改善箇所説明図

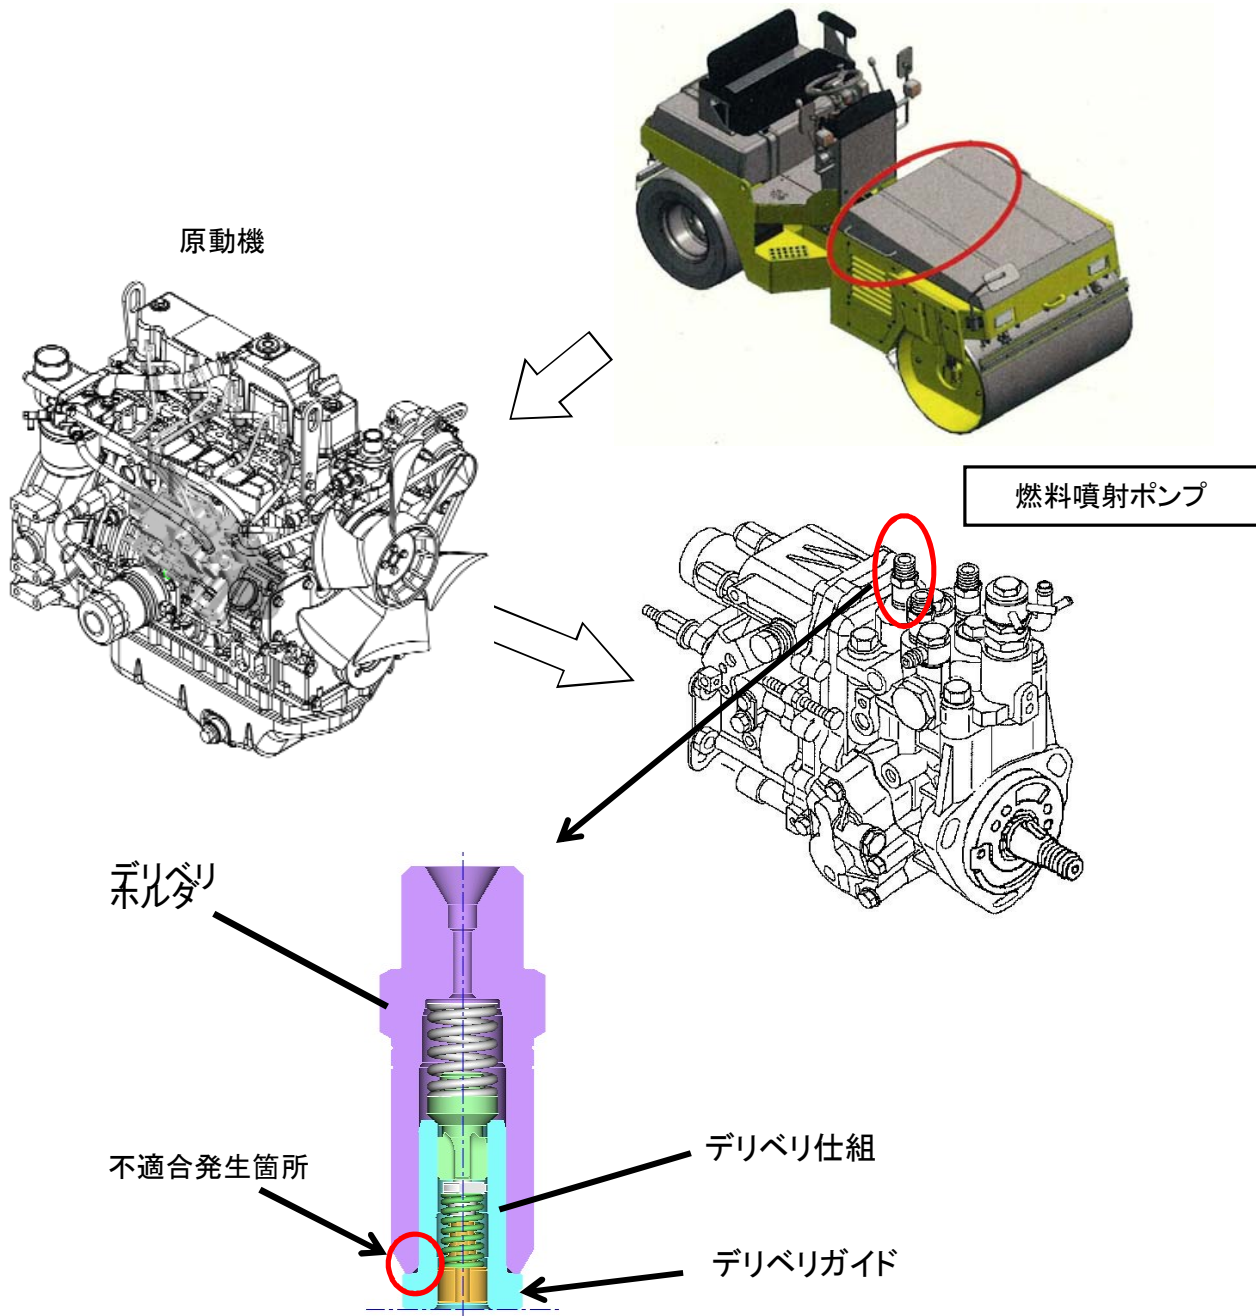
不具合発生箇所

原動機の燃料噴射ポンプにおいて、デリベリホルダ内部のデリベリガイドの熱処理が不適切なため、シール部に初期亀裂が発生しているものがある。そのため、そのままの状態で使用を続けると、当該初期亀裂が進展し燃料漏れが発生するおそれがある。

全車両、良品のデリベリガイドを組込んだ燃料噴射ポンプと交換する。

交換部品を示す。

燃料噴射ポンプハイドロリックヘッド取付ボルトに、緑色のペイントを塗布する。

緑色のペイントを塗布するボルト
